熊本地震での経験を踏まえた橋梁災害復旧のまとめ(災害復旧工事編)

令和3年2月

熊本県 土木部 道路都市局 道路整備課

設計変更協議の概要 19

新川橋 設計変更協議の概要

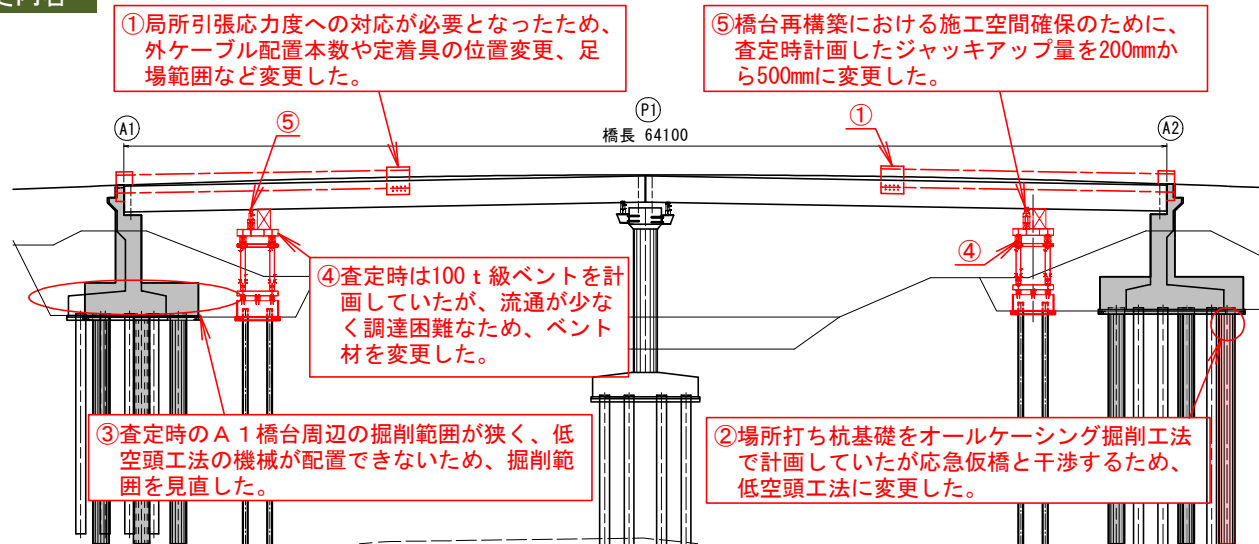
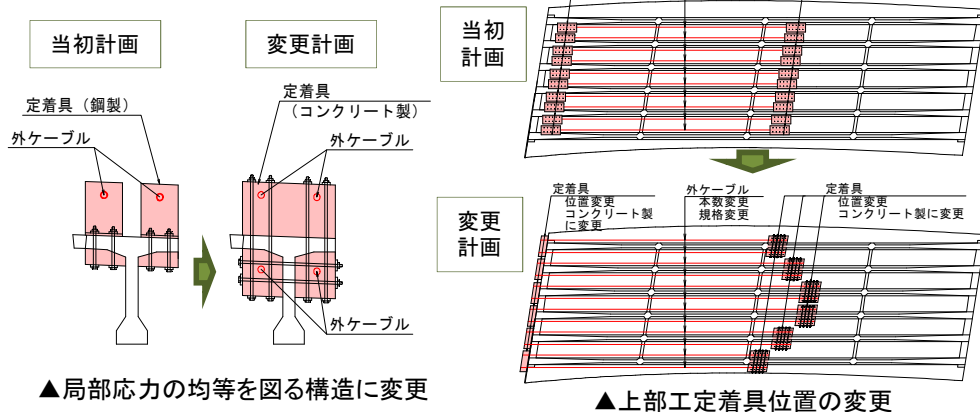
新川橋は、軟弱地盤層の側方移動により両橋台が移動傾斜し、上部工とパラペットが衝突、縦壁にクラックが発生した。

新川橋は、主桁補強数量の変更、杭施工方法の変更、バント材の変更、迂回路の変更、その他仮設工や施工計画の変更などにより422,709千円の増額変更設計を行った。

⑥地元および警察協議の結果を受け、迂回路道路計画の見直しを行った。

⑦周辺の復旧工事の影響から河川管理用通路が利用できなくなったため、工事用道路の変更を行った。

復旧計画は、仮橋・迂回路の設置、上部工主桁の補強、仮バントによる支持、橋台撤去後、基礎杭打設、橋台再構築する復旧計画とした。

④設計変更事例: バント材の変更

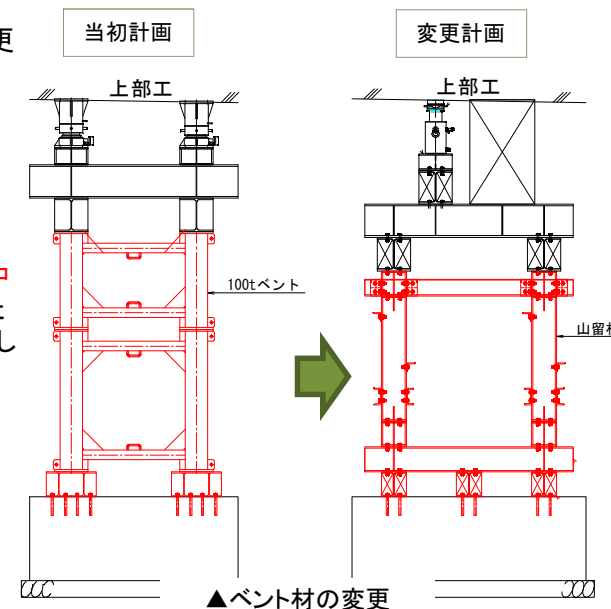
100t級バントについて手配を行ったところ、**流通が少なく、施工期間中の調達に困難であることが判明した**ため、山留め材によるバントに変更した。

当初 : 100t級バント
変更 : 山留材によるバント
(直工12百万円増額)

大正橋 設計変更協議の概要

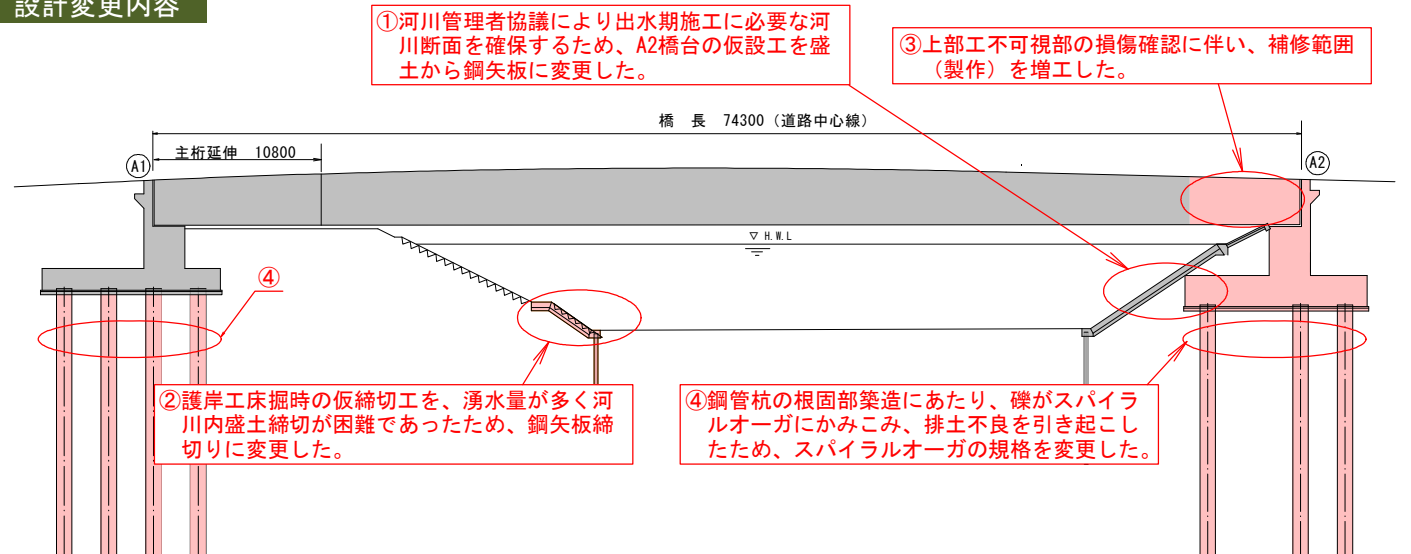
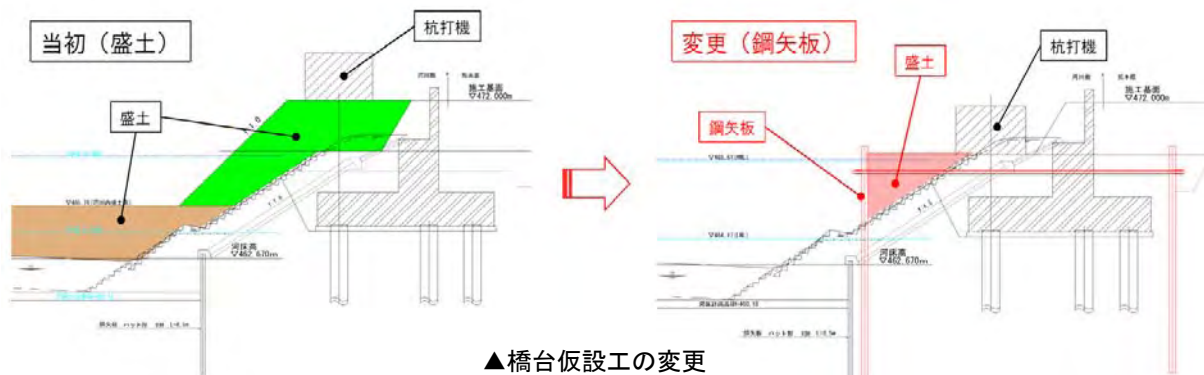
大正橋は、仮設工法の変更、鋼管杭施工方法の変更、上部工不可視部の追加補修などにより146,905千円の増額変更設計を行った。

- ⑤上部工撤去再設置時の仮設工（河川内盛土）において詳細測量結果に基づき数量を変更した。
- ⑥河川内仮設盛土の排水管を再利用する計画だったが、損傷が確認され再利用が困難となったため新材に変更した。

復旧計画は、被災した上部工は再利用し、桁を継ぎ足し橋長を延ばすことで、既設橋台との干渉を避ける位置に下部工を再構築する復旧計画とした。

車帰橋 設計変更協議の概要

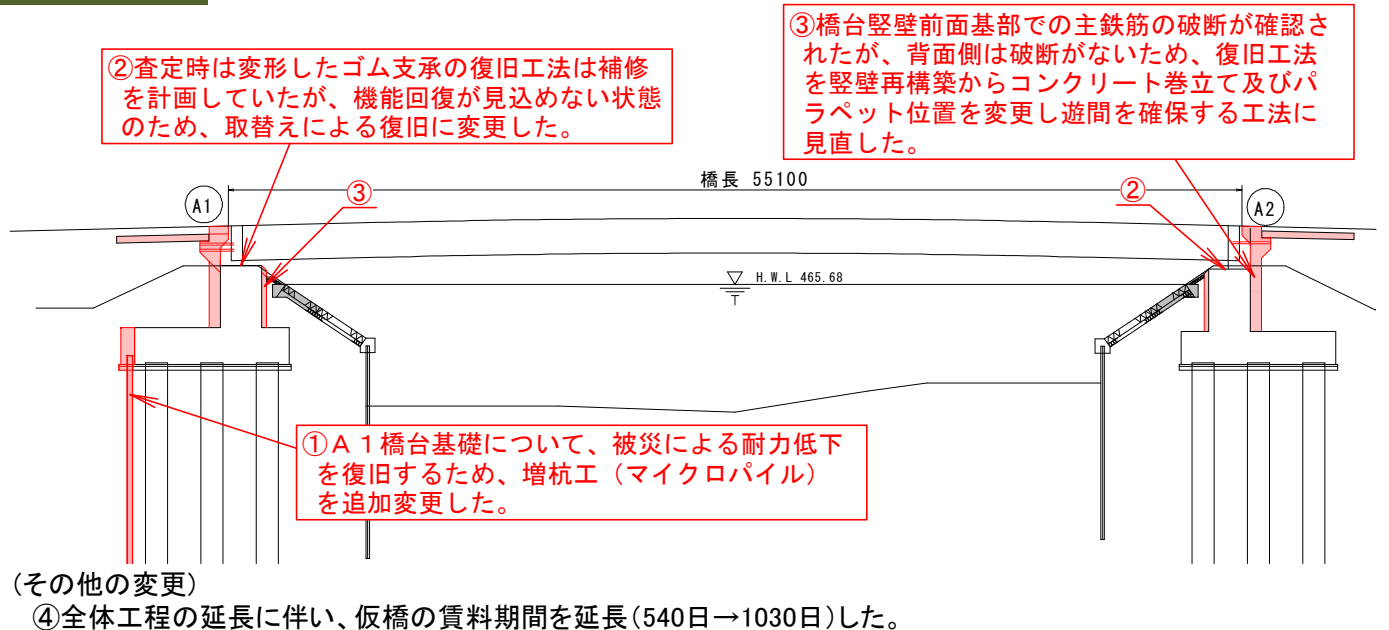
車帰橋は、増杭工の追加、橋台及び支承の復旧工法の変更、施工期間の延長などにより80,213千円の増額変更設計を行った。

復旧計画は、被災した橋台の堅壁、パラペットを再構築し、支承補修、伸縮装置と落橋防止装置を設置した。

▲損傷した支承

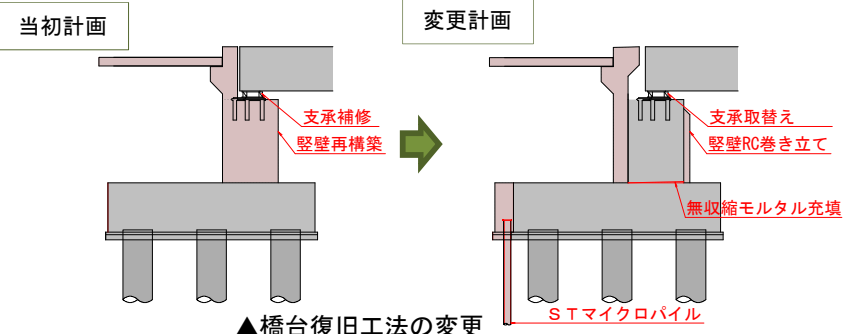
当初は変形したゴム支承の補修を計画していたが、施工前の詳細調査の結果、**ゴムの劣化が確認され機能回復が見込めない状態となったため、取替えによる復旧に変更した。**

■設計変更内容 / 支承復旧工法の変更
当初: 支承補修工
変更: 支承取替え (直工1.3百万円増額)

横江大橋 設計変更協議の概要

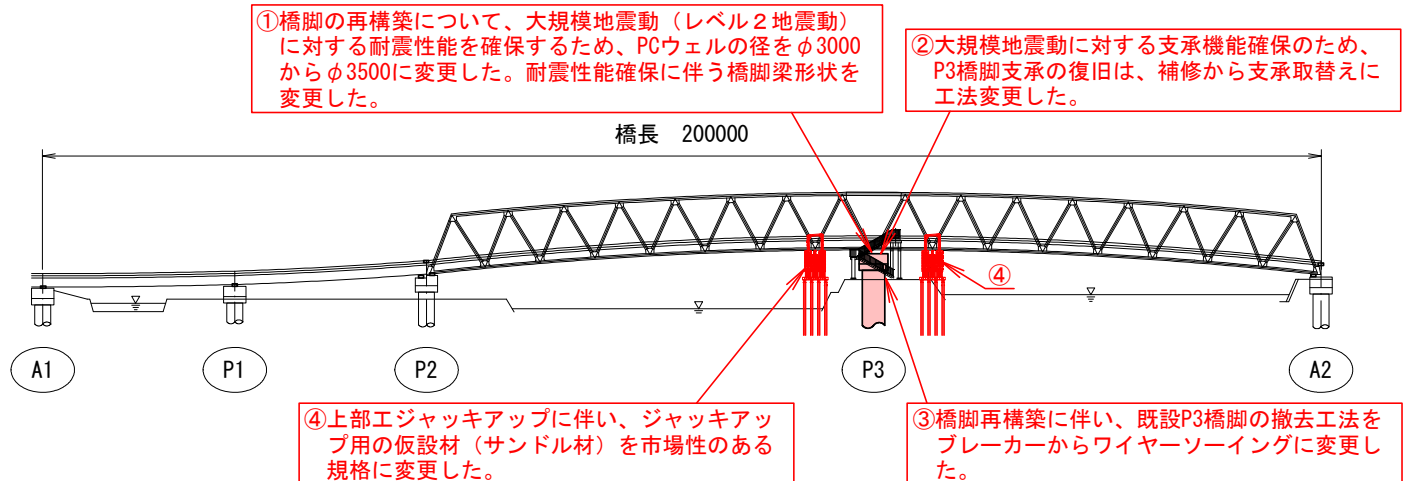
横江大橋は、橋脚径の変更、支承復旧工法の変更、既設橋脚撤去工法の変更、仮設材の変更、迂回路道路の拡幅追加などで74,266千円の増額変更設計を行った。

復旧計画は、復旧に必要な工事用道路と作業ヤードを兼用する仮栈橋(上下流)の設置を計画した。

P3橋脚の復旧は、支持層まで基礎杭を打設し橋脚を新たに構築する工法を計画した。

▲橋脚耐震性能の変更

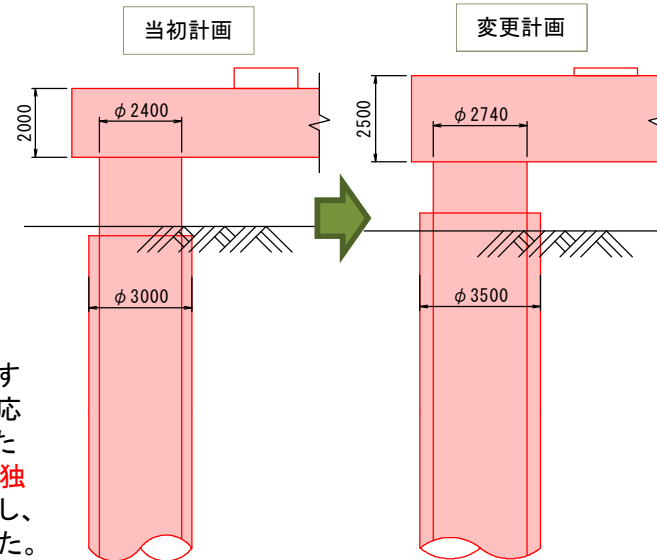
横江大橋は、緊急輸送道路に位置することから、将来レベル2地震動に対応した耐震性能を確保する必要があるため、今回の災害復旧にあわせて単独費による合併施行で耐震対策を実施し、施設の効用を増大する復旧に変更した。

当初 : PCウェル径 φ 3000mm

橋脚梁高 h=2000mm

変更 : PCウェル径 φ 3500mm

橋脚梁高 h=2500mm

④設計変更事例：仮設材の変更

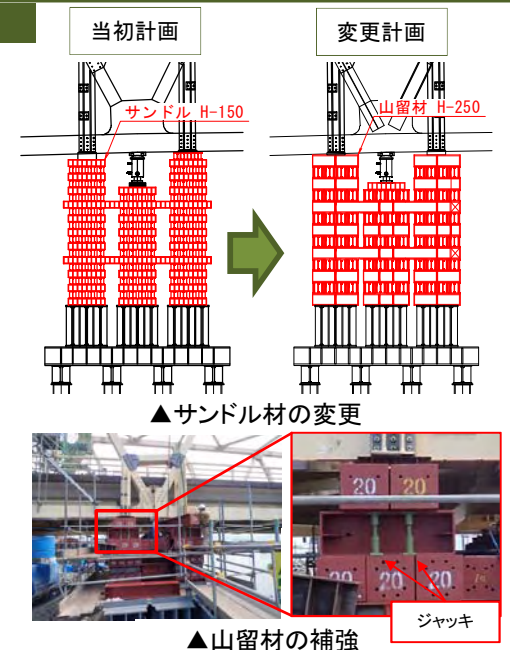
当初はH150のサドル材で組上げる計画であったが、サドル材はリース材としての流通が少なく、施工期間中の調達が困難であることが判明したため、リース材として大量調達が可能な山留め材H250に変更した。

変更 : 山留材 H250

また、山留材はサドル材のような補強リブがないため、別途ジャッキによる補強を行った。

田口橋 設計変更協議の概要

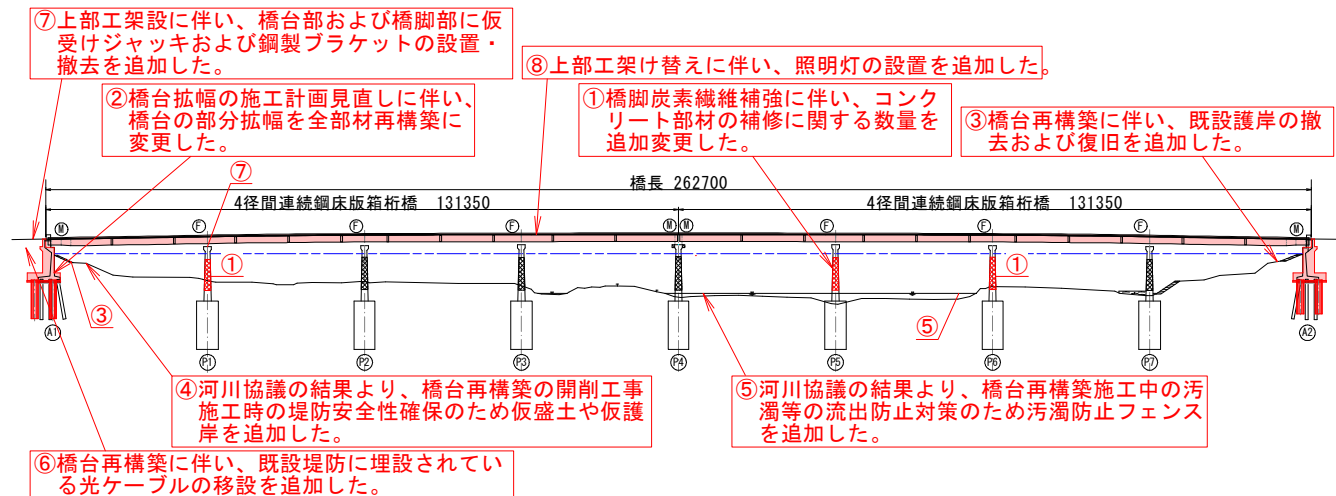
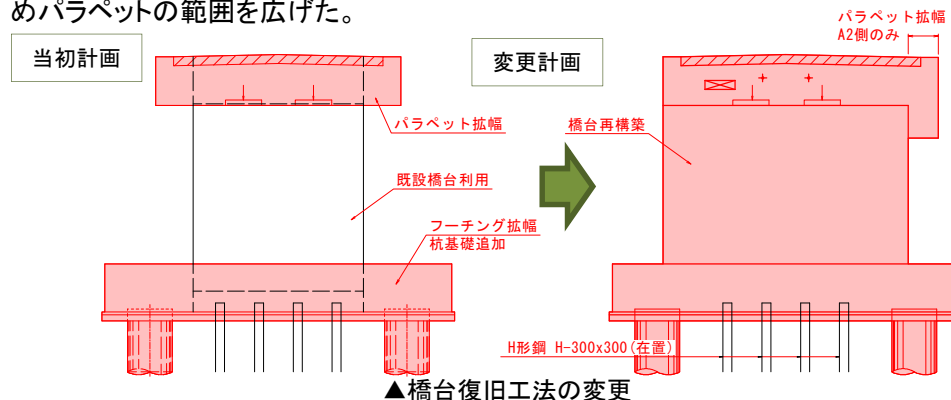
田口橋は、橋脚補修の追加、橋台再構築の変更、添架橋架設等の変更、橋台再構築での仮設工および河川対策の追加、上部工架設での仮設工の追加、旧橋撤去でのクレーン作業の追加などで451,892千円の増額変更設計を行った。

- ⑨河川協議の結果を受け、添架橋の架設工法を変更した。また、添架橋撤去数量の追加を行った。
- ⑩上部工架設計画により、河川内の仮設盛土工の設置及び撤去を追加した。
- ⑪旧橋撤去時の作業ヤードが狭く現地取り壊しできないため、産廃処分場でのクレーン作業を追加した。

復旧計画は、復旧事業による原形復旧のみでは再度災害の防止が図れないため、災害関連事業により橋桁の連結、幅員拡幅、支承等の耐震性能の向上、橋脚等の巻立補強を実施し、再度災害の防止を図る計画とした。

⑦設計変更事例: 上部工架設設備の追加

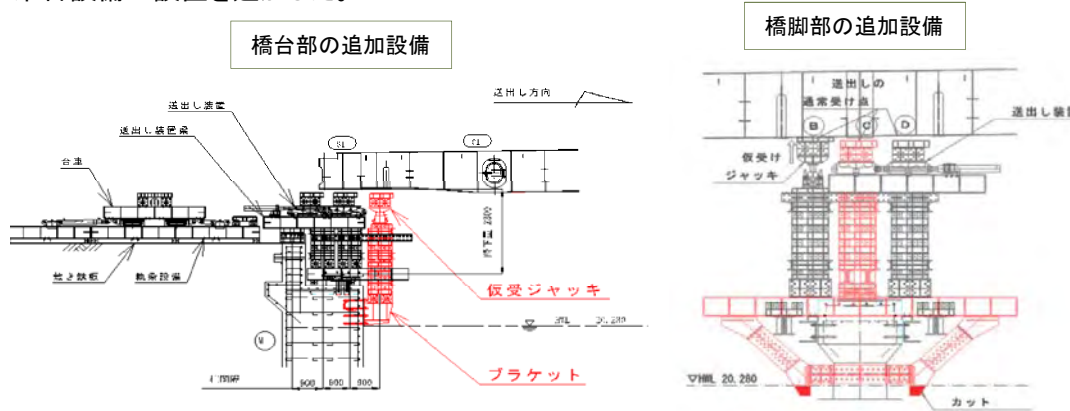
上部工を架設する際、下部工に仮受けジャッキを設置する必要があるため追加した。また仮受けジャッキを設置するためのスペースを確保するために、橋台にはブラケット、橋脚には架台設備の設置を追加した。

■設計変更内容 / 上部工架設設備の設置・撤去の追加 (直工56.5百万円増額)

▲支承の損傷状況

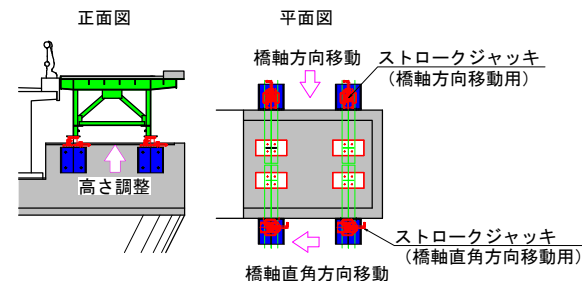
- 災害査定時に健全と判断していた支承を着工前に詳細に調査した結果、支承が損傷し機能障害が生じていることが判明したため、支承取替工を追加した。

▲橋台のパラペット復旧範囲の変更

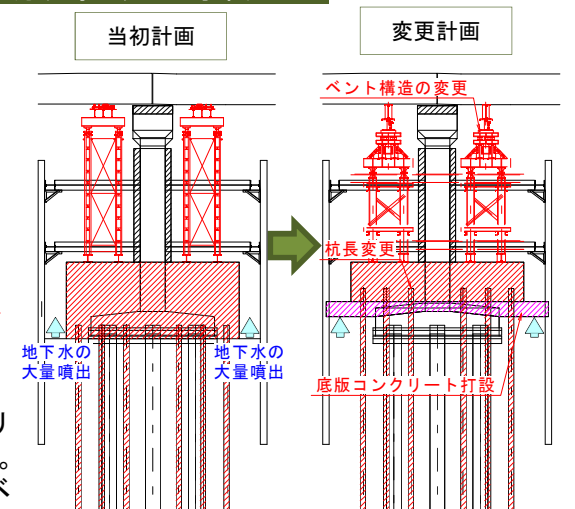
- パラペット打替え工に伴う床掘後、パラペット基部に新たな損傷を確認したため、詳細調査を実施。堅壁範囲まで浮き剥離が生じていることを確認したため、復旧範囲を拡大した。

- 胸壁（パラペット）打替工の変更（直工5.7百万円増額）

▲仮設工の変更

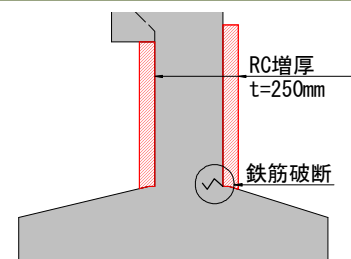
- 仮締切内の掘削中に、地下水が大量（毎分約25m3）噴出し、締め切り内での杭及び橋脚補強工事が困難となったため、底版コンクリート打設を追加し杭長を変更した。
- ペントの設計荷重変更に伴い、ペント構造の変更を行った。

- 底版コンクリート工の追加（直工5.5百万円増額）
- 増杭工の杭長の変更（直工19.8百万円増額）
- ペント構造の変更（直工27.5百万円増額）

▲上横構の補強(平面図)

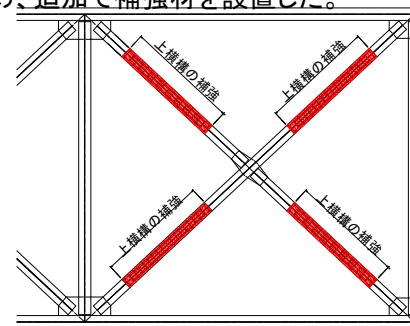
- 制震ダンパーの影響について詳細照査（動的解析）を実施したところ、上横構や端支柱基部で補強が必要となったため、追加で補強材を設置した。

- 上横構の追加補強（直工2.0百万円増額）
